Keuringsverslag van een industriële of ermee gelijkgestelde laagspanningsinstallatie

NIET CONFORM

Straatnaam Rue de l'Hôpital
Huisnummer 37
Busnummer
Postcode 1000
Gemeente Bruxelles
Land België

Controlebezoek van een bestaande niet-huishoudelijke elektrische installatie volgens AREI boek 1 hoofdstuk 6.5 en 4.2.4.4.

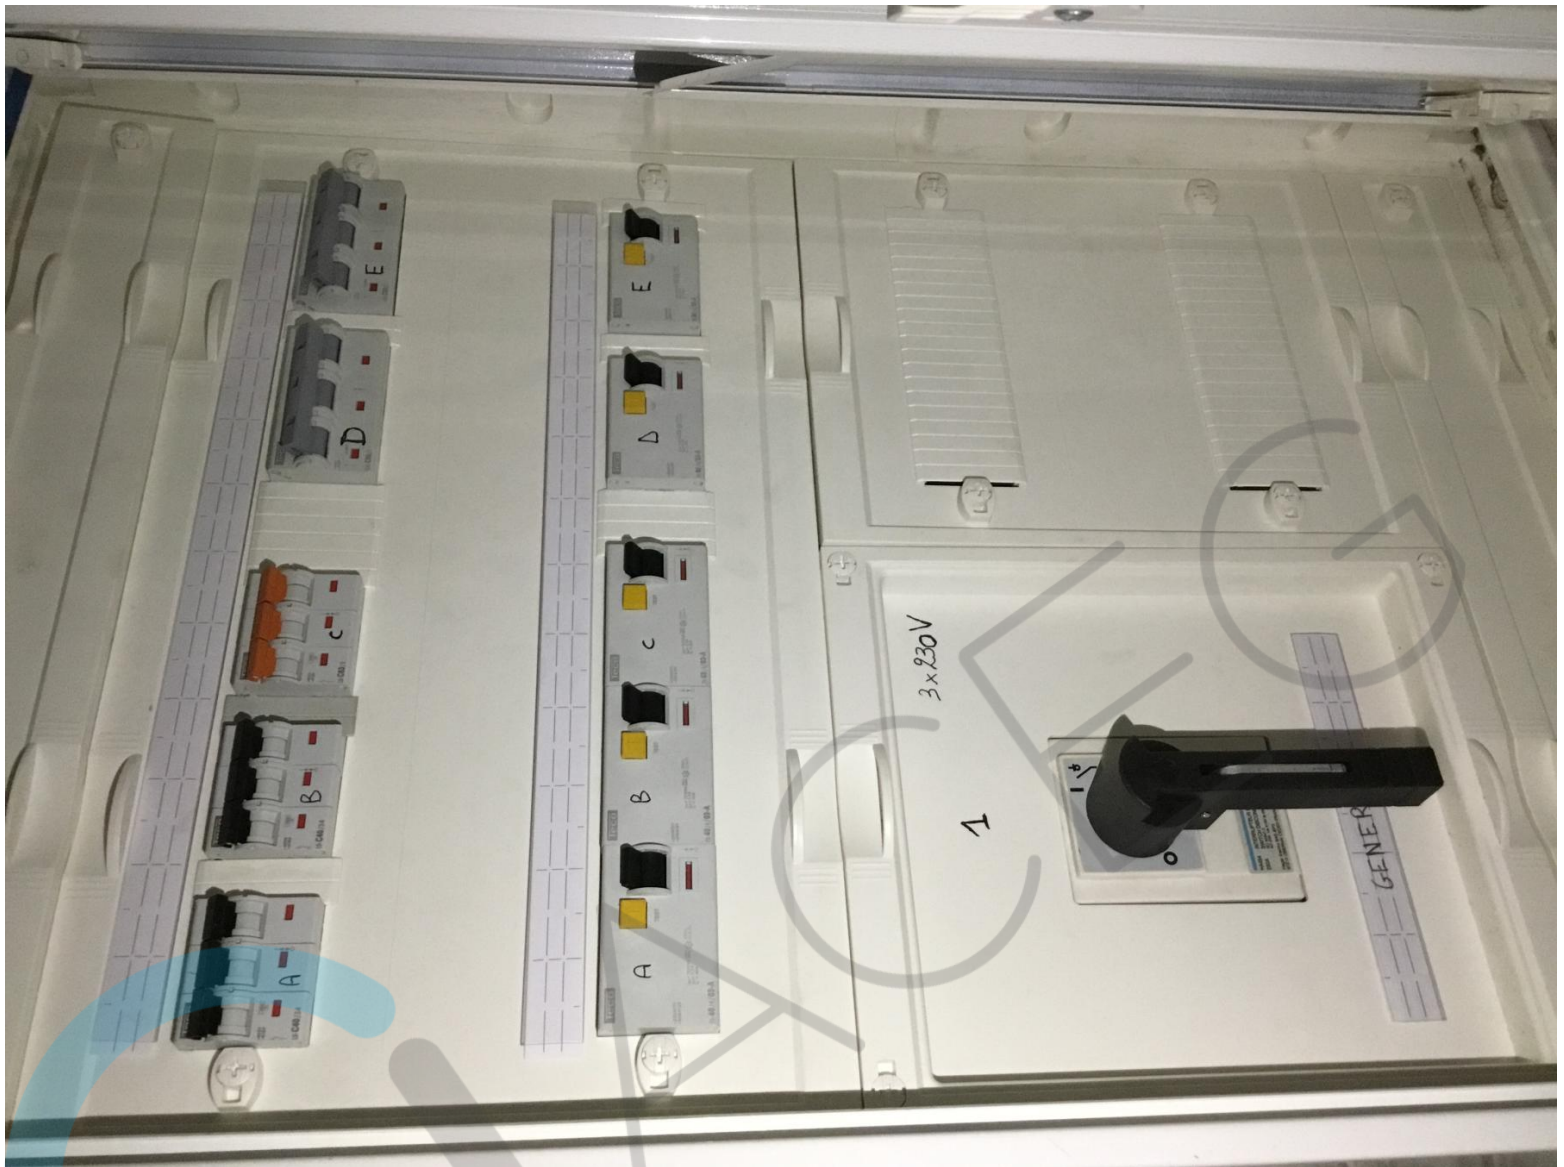
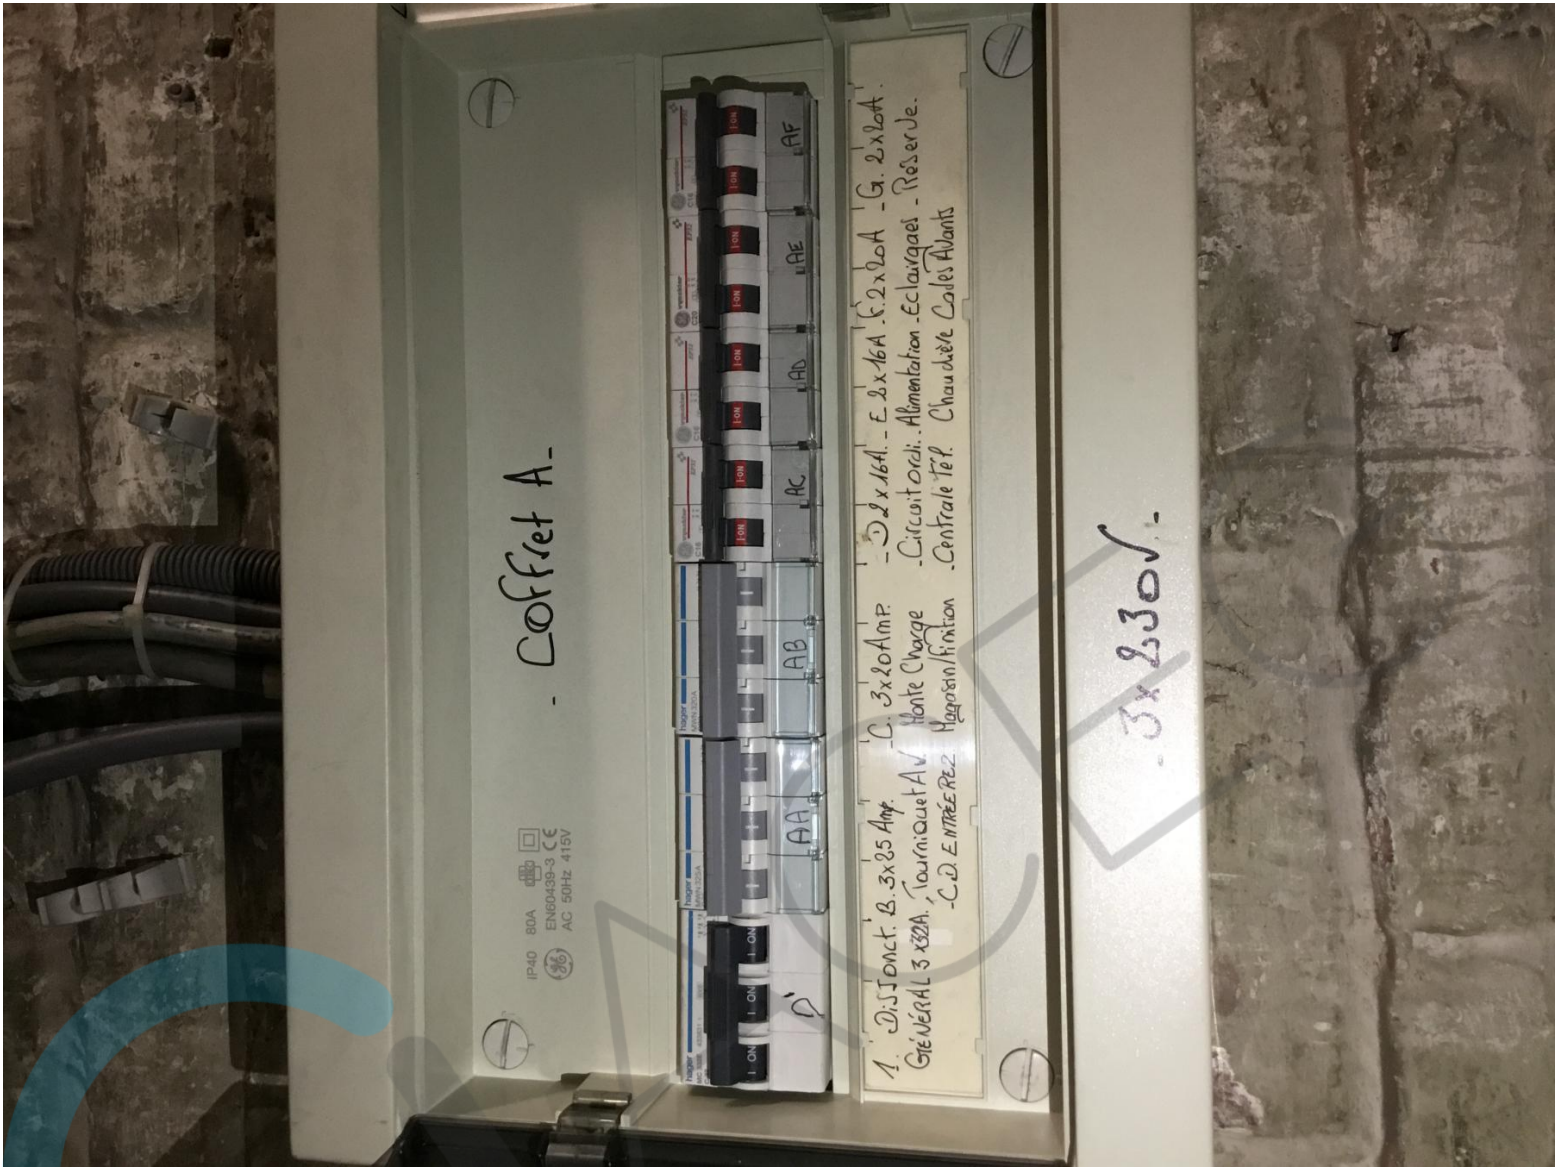
Installatie dient volledig in kaart gebracht te worden (2 aparte tellers aanwezig)

- Ter plaatse konden de werknemers niet aantonen welke verdeelborden zich achter deze teller bevonden alsook waren er geen administratieve gegevens aanwezig van de verdeelborden, het is niet uitgesloten die hier verdeelborden vermeld staan van rapport 1753691.
